**Avis délibéré de la Mission régionale
d'autorité environnementale sur
le projet du parc solaire Montsinéry 1 sur la
commune de Montsinéry Tonnégrande.**

n°MRAe 2021APGUY1

La société Soleil de Montsinéry a présenté une demande de permis de construire pour un projet de parc solaire « Montsinéry 1 », basé sur la commune de Montsinéry-Tonnegrande.

PC 06

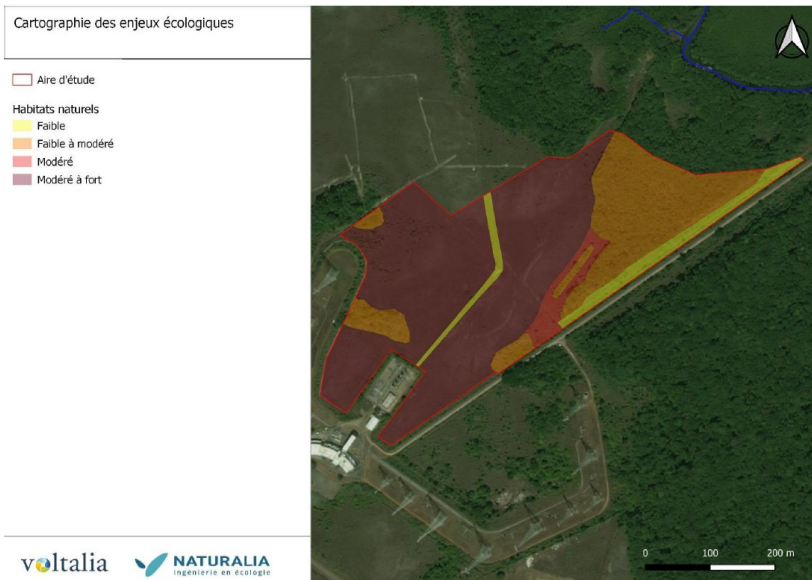
Le dossier « permis de construire 2019 » qui accompagne l'étude d'impact complète ce manque en fournissant un photomontage aérien montrant la coexistence de Toucan 1 et Montsinéry 1 et son périmètre clôturé sur 8 ha (cf image 2 page 5 du présent avis).

➤ ***L'Ae recommande d'approfondir l'étude paysagère dans l'étude d'impact notamment par des photomontages insérant le projet et le parc existant dans le milieu naturel.***

Les 2 vues montrées depuis la D14 et depuis le parc photovoltaïque existant ne démontrent pas vraiment l'absence d'impact du projet depuis les positionnements « éloignés, ou lointains ». Ainsi, le manque de photomontages ne permet pas d'affirmer la non visibilité du projet, et les impacts cumulés avec le parc existant, depuis la D14 ou depuis aucune des habitations les plus proches.

➤ ***L'Ae recommande de proposer une étude du paysage in situ, permettant d'apprécier l'impact visuel du projet, et de son cumul éventuel avec le parc photovoltaïque voisin existant.***
